# NOTE TECHNIQUE

NR	OB1503
DAT	27/07/15

MODELE	F(L)200F/F(L)200G
SUJET	Action de rappel remplacement du boîtier de contrôle moteur (ECU)

## ACTION DE RAPPEL

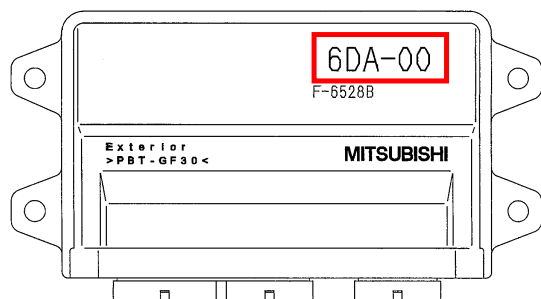
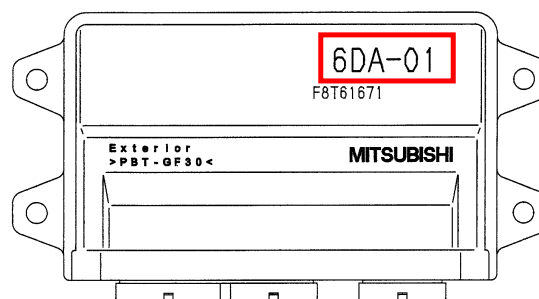
L'ECU utilisé sur ces moteurs est défectueux. Le « cliquetis » peut ne pas être détecté et l'ECU peut ne pas être en mesure d'adapter les réglages pour éliminer le cliquetis avec les différentes qualités de carburants rencontrés dans le marché.

Pour éviter que des problèmes se présentent un ECU contenant un mapping modifié doit être monté sur les moteurs concernés.

6DA-8591A-00

6DA-8591A-01 or 6DA-8591A-02
